「北海道電力株式会社泊発電所の発電用原子炉設置変更許可申請書  
(3号発電用原子炉施設の変更)に関する審査書案」に対する意見

北海道電力株式会社泊発電所の発電用原子炉設置変更許可

申請書(3号発電用原子炉施設の変更)に関する審査書案

北電によるF1断層の掘削地点の露頭写真に、およその地層境界や、F1断層の位置をプロットしたもの。(小野、2018を改変; 右図は小野・斉藤、2019による)

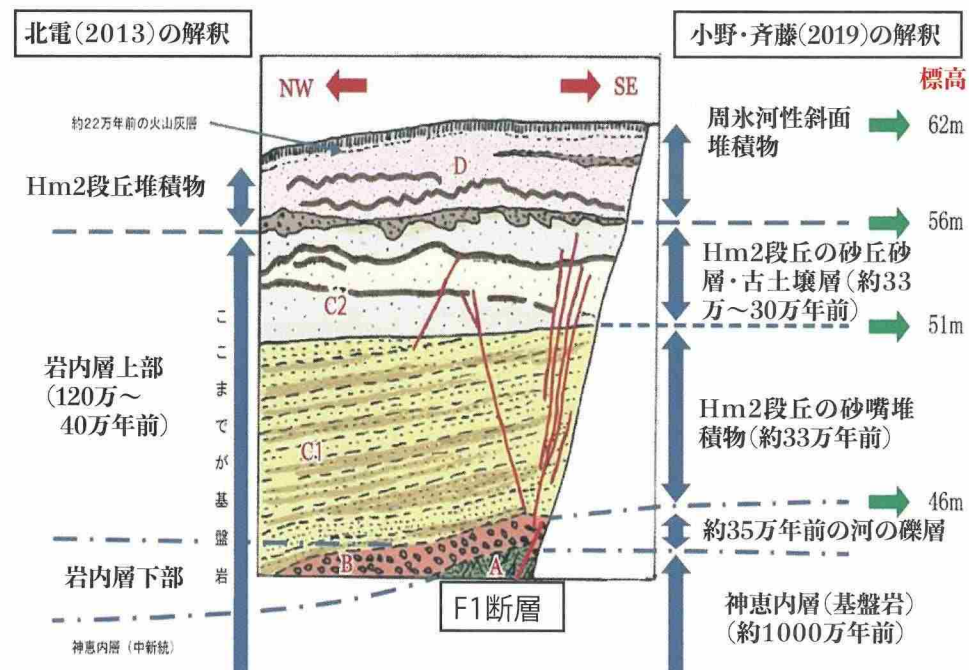
p.1の  地点で、北電(2013)は、「岩内層」を2つに分け、下部だけが120万年前で、上部は120万~40万年前の地層としました(上図右)。F 1断層は、約120万年前の「岩内層」下部で切られているので、活断層ではないと主張していました。しかし、渡辺・小野(2018)の論文により、F 1断層は切られているのではなく、砂層(上図右のC 2)の中で上方に消えている、ということが明らかになり、規制委はそれを受け入れて、「F 1は活断層であることを否定できない」と結論しました。小野・斉藤(2019)は、C2の砂層は、MIS 9 (33万年前)の砂丘砂層であることを明らかにしました。規制委も、2018年2月の審査会合で、敷地内の「岩内層」はMIS 9かMIS 7の海進にともなって堆積した地層だと結論しました。北電は、MIS 9以前の可能性も含めつつ、それを了承しました。しかし、北電(2025)は、「岩内層」がそのような個別の海進にともなう地層であることを認めず、「岩内層は前期~中期更新世の地層」だとして、長期間にわたって堆積した地層のような扱いを続けています。「岩内層」についての北電の誤りは、  でも説明します。

北電は、この場所で、F 1断層が活断層であると判断されたために、p.1の掘削場所近傍の  地点、  地点追加で、開削を行い、なんとかして、12.5万年前より古い地層でF1断層が切られている露頭を探そうとしました。そして、  地点、  地点で、そのような断面を見出したと主張しましたが、それらはすべて、北電が恣意的に「不整合」をつくった結果であり、そのような「不整合」はもともと存在しません。次ページ以下で説明するように、いずれの地点でも、F 1断層は、上の地点と同様、砂層の中で上方に消えているだけです。したがってF1断層は、どこでも、「12.5万年前以降の活動を否定できない活断層」になるのです。

**F1断層は、砂丘堆積物の中で上方に消滅しているのです。「不整合」で切られているわけではありません。ですから活断層であることを否定できません。**

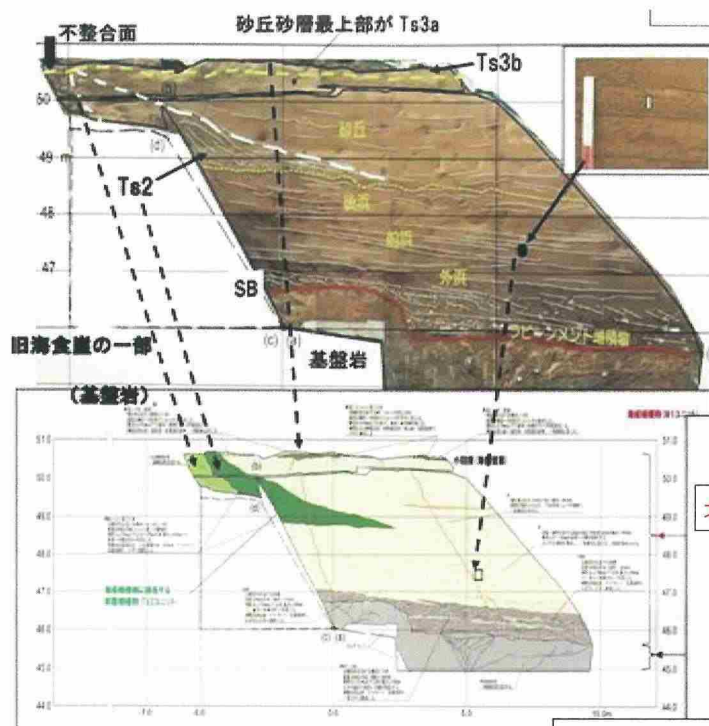
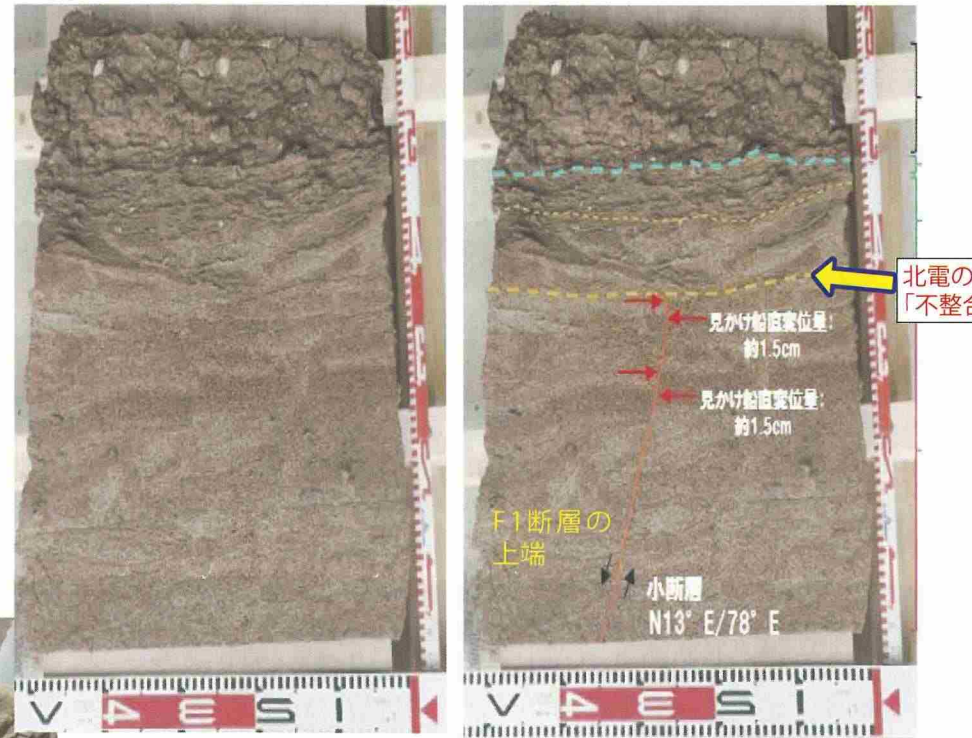
砂丘堆積物の中の、茶褐色の薄いラミナ(葉層)が、北電の主張する「不整合」(太い黄色破線)をまたがって上下に連続しています。風で乱されただけで、「葉理」は続いているのですから「不整合」でないことは明らかです。

上図の(下):そもそも北電は、地層の正確な識別ができておらず、すべてを海底でたまった地層にしています。しかし、上図(上)のように、きちんと分析すれば、海がここに入ってきたとき(海進)、基盤岩を削って、礫層や砂層が上方に堆積しており、最上部は海岸の砂丘になっているのがわかります。だからこそ、砂丘に特有の堆積構造(クロスラミナ、葉理構造など)が存在するのであり、もともとTs3aユニットというような個別の地層は存在しないのです。ですから「不整合」も存在しません。規制委がこのような北電を追及せず黙認したことはさらに大きな問題です。

北電は上右写真のように、Ts3aユニットと、M1ユニットの境界(黄色の破線)が、「不整合」であり、F1断層は上端をそれで切られており、Ts3aユニットは約30万年前の地層なのでF1断層は活断層ではない、と主張しています。しかし、上左写真を見れば明らかのように、M1ユニットからTs3bユニットまでは一連の砂丘砂層であり、そこに「不整合」などありません。F1断層は砂丘砂層の中でたんに上方に消えているのです。ですから、F1断層に上載地層法は適用できず、F1断層は、12.5万年前以降の活動を否定できない「活断層」になります。

**F1断層は、北側露頭でも、礫層を貫いてその中で消滅し、礫層によって切られているわけではありません。「活断層であることを否定できない断層」です。**

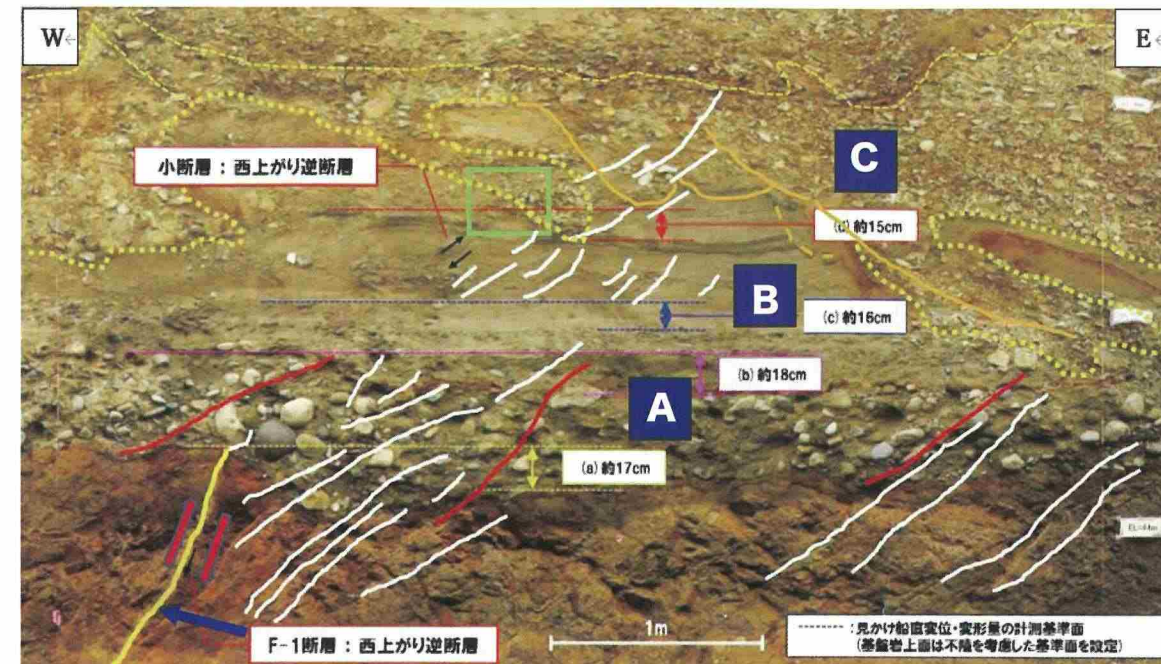
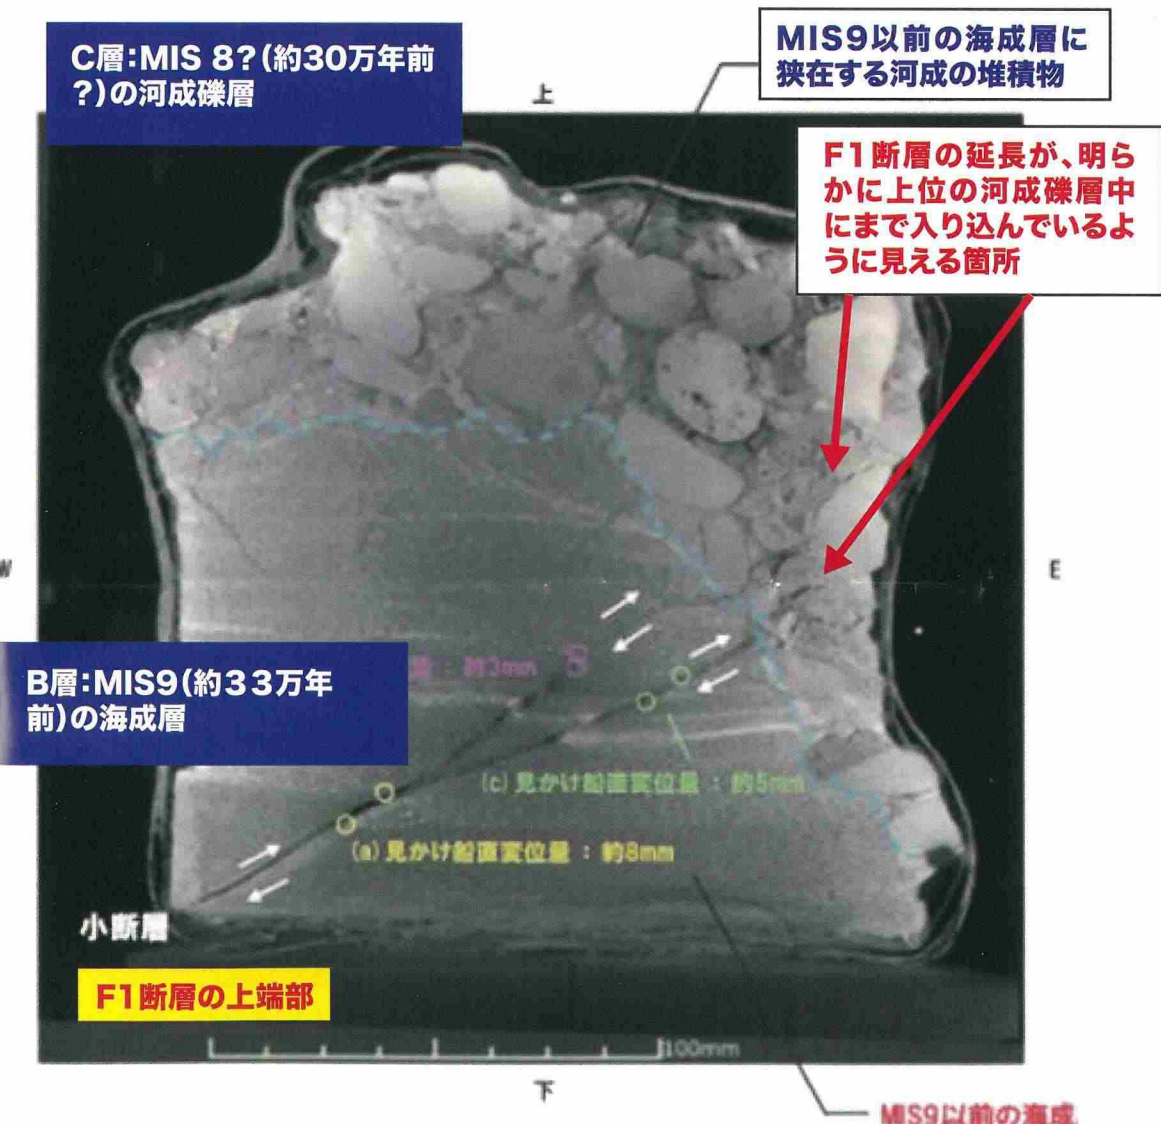
324と同様、F1断層は、ある地層に切られているのではなく、砂層や礫層のなかで上端が消えているだけです。上載地層法は使えず、12.5万年前以降の活動を否定できない「活断層」になるのです。

北側開削地点(p.15)では、左写真のように、F1断層(黄色い線)がAの礫層に切られているように見えますが、実際は礫層を突き抜け、上位の海成砂層(B)や、さらに上の河成礫層(C)の中にまで入り込み、その中で消えているのです。写真中の赤線は礫層を切る断層、白線は不明瞭ながらも、亀裂として認められる断層です。

北電は、B層をずらしているF1断層が、上位のC層(黄色の点線や黄土色の線に囲まれた礫層)に上端を切られており、礫層の年代は12.5万年前より古いので、「上載地層法」によって、F1断層は12.5万年前より後には動いていないと主張しました。

しかし、その証拠として提出された上の写真の緑枠の部分のCT画像では、B層をずらしているF1断層は、境界を越えて、C層の中まで明らかに入っています。

この事実を「科学」に書き(小野、2020)、規制委にも送付したところ、以後の審査会合で北電は、試料の作成過程で、乾燥のために割れ目が入ったためだ、と言い逃れをしました。もしそうなら、割れ目は他の場所にもできるでしょう。それを追及しなかった規制委も問題です。北電(2025)は現在でも同じ主張を繰り返しています。

MIS5e, MIS7, MIS9の海進による3つの海成段丘面の分布図(上)と、黒実線に沿う東西方向の断面図(下)(小野・斉藤、2019による)

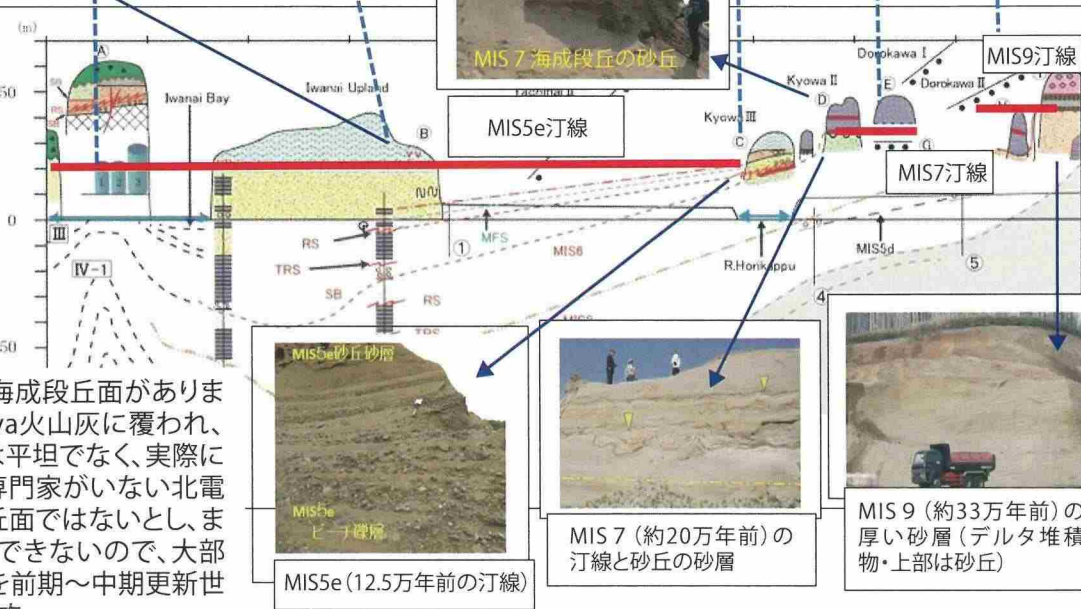
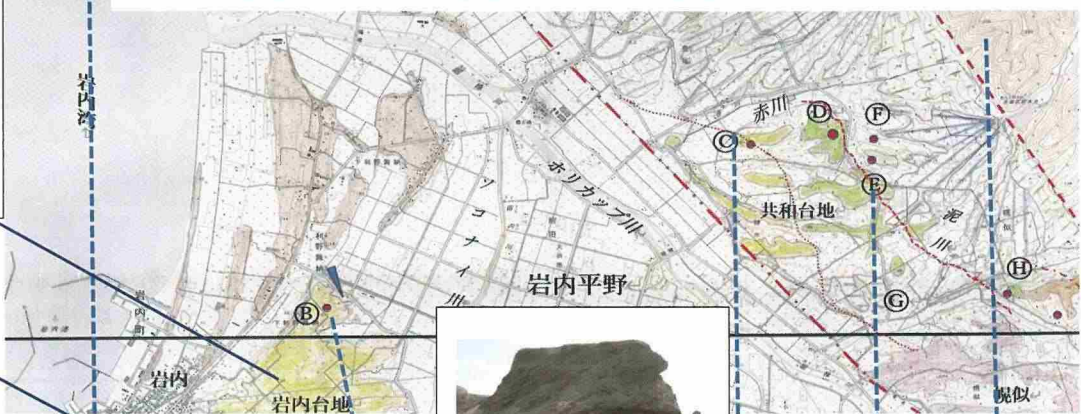
北電は、2025年1月の審査会合で、これまで無視し続けてきた小野・斉藤(2019)の査読付き学術論文を引用しましたが、わずか3行で紹介しただけで、論文内容の検討は一切せずに終わっています。検討したら、自社の主張がすべて崩れるからです。

岩内平野には標高の異なる3段の海成段丘面がありますが、いずれも、厚い砂丘砂層やToya火山灰に覆われ、砂丘地形も残っているので、段丘面は平坦でなく、実際にはかなり起伏があります。地形学の専門家がない北電は、起伏があるとそれだけで海成段丘面ではないとし、また海進・海退による堆積過程が理解できないので、大部分の砂層を「岩内層」と一括し、それを前期～中期更新世と古く考える大きな誤りを犯しています。
